**Commission économique pour l'Europe****Comité des transports intérieurs****Forum mondial de l'harmonisation  
des Règlements concernant les véhicules****157<sup>e</sup> session**

**Accord de 1958 – Examen de projets d'amendements  
à des Règlements existants, proposés par le GRSP****Proposition de complément 5 à la série 04 d'amendements  
au Règlement n° 44 (systèmes de retenue pour enfants)****Communication du Groupe de travail de la sécurité passive\***

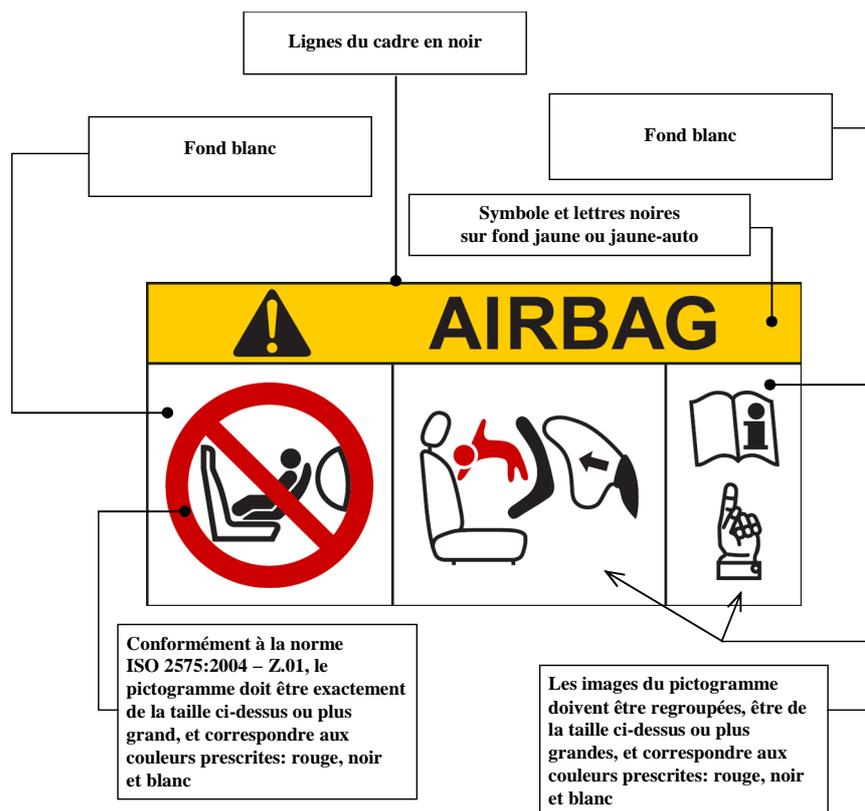
Paragraphe 4.4, supprimer

Ajouter un nouveau paragraphe 4.4, libellé comme suit:

«4.4 En outre, si les dispositifs de retenue sont tournés vers l'arrière, ils doivent porter sur la surface intérieure visible (y compris les appuis latéraux pour la tête de l'enfant), à peu près à l'endroit de la tête de l'enfant, l'étiquette suivante, apposée de manière permanente (le libellé de l'information ci-dessous est un minimum).

Dimensions minimales de l'étiquette: 60 x 120 mm.

L'étiquette doit être cousue sur tout son pourtour et/ou collée au dos de façon permanente sur toute sa surface. Toute autre forme de fixation permanente de l'étiquette empêchant qu'elle se détache du produit ou soit masquée est acceptable. Les étiquettes fixées par un seul côté sont formellement interdites.

Si des parties du dispositif de retenue ou de tout accessoire fourni par le fabricant du dispositif de retenue sont susceptibles de masquer l'étiquette, une étiquette supplémentaire est exigée. Lorsque le dispositif de retenue est conçu pour être utilisé de différentes manières, une étiquette d'avertissement doit être visible en permanence dans toutes les situations.

«4.8 Marquage ISOFIX

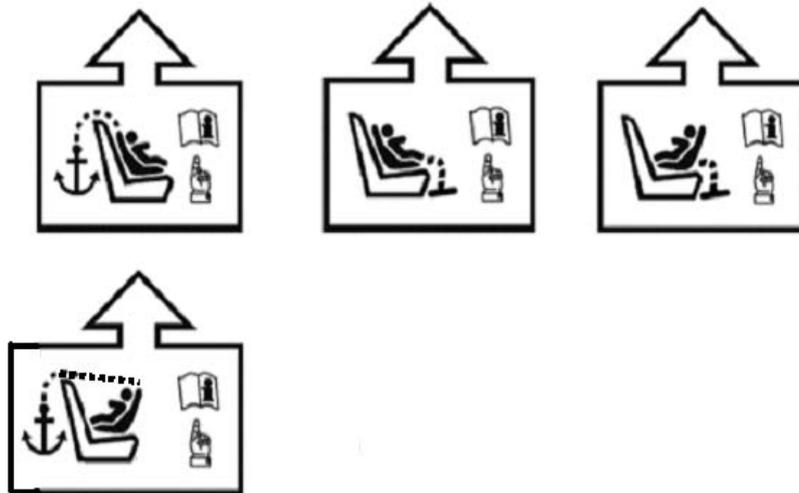
Paragraphe 4.8, modifier comme suit:
